LUFTVÄRDIGHETS- ANVISNINGAR (LVA)

Flygplan
 MAULE - 2 D

Upphåller:
 MAULE - 2 D

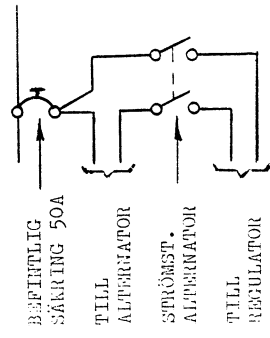
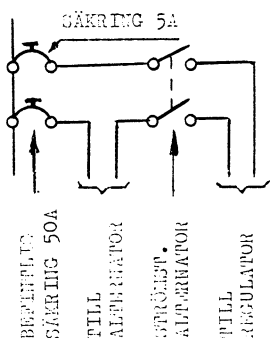
LVA nr	Gäller	Åtgärd	Tid för åtgärd	Underlag Referens	Anm
525	Maule modell M-4-180C, S/N 3001C t o m 3004C M-4-220C, S/N 2044C t o m 2060C	<u>Kontroll och eventuell modifiering av stolfästet</u> 1 Kontrollera de inbördes avstånden mellan de främre stolarnas ledskenor och mellan motsvarande fästflänsar i kroppsstrukturen i enlighet med anvisningarna i angivet underlag. Om skillnaden mellan dessa avstånd är 2,4 mm eller mindre ($3/32$ ") erfordras ingen ytterligare åtgärd. 2 Om skillnaden mellan avstånden är större än 2,4 mm skall stolarnas ledskenor modifieras i enlighet med angivet underlag.	Efter den 19.4.1971 Inom 10 h	<u>Underlag</u> Maule Service Letter No 21, nuvarande utgåva daterad den 13.2.1971. <u>Referens</u> FAA AD 71-6-6	
548	Maule modell M-4-220 försedd med Alternator typ 5106 och med åtgärd enligt Service Letter nr 16 införd.	Installation av ny säkring samt utbyte av ledning i kretsen för matning av alternatorns magnetiseringsledning. 1 Tag bort befintlig ledning mellan alternatorsäkring och alternatorströmställare. 2 Installera och anslut enligt skiss en ny automatsäkring, 5 A. Den nya säkringen installeras om möjligt intill den befintliga alternatorsäkringen. 3 Drag en ny ledning, AWG 16 - AWG 20, mellan den nyinstallerade säkringen och alternatorströmställaren. 4 Tillverka en skylt med texten ALTERNATOR FÄLT eller ALTERNATOR FIELD. Installera skylten vid den nyinstallerade säkringen.	Efter den 12.7.1971: Inom 100 h	<u>FÖRE MODIFIERING</u>  <u>EFTER MODIFIERING</u>
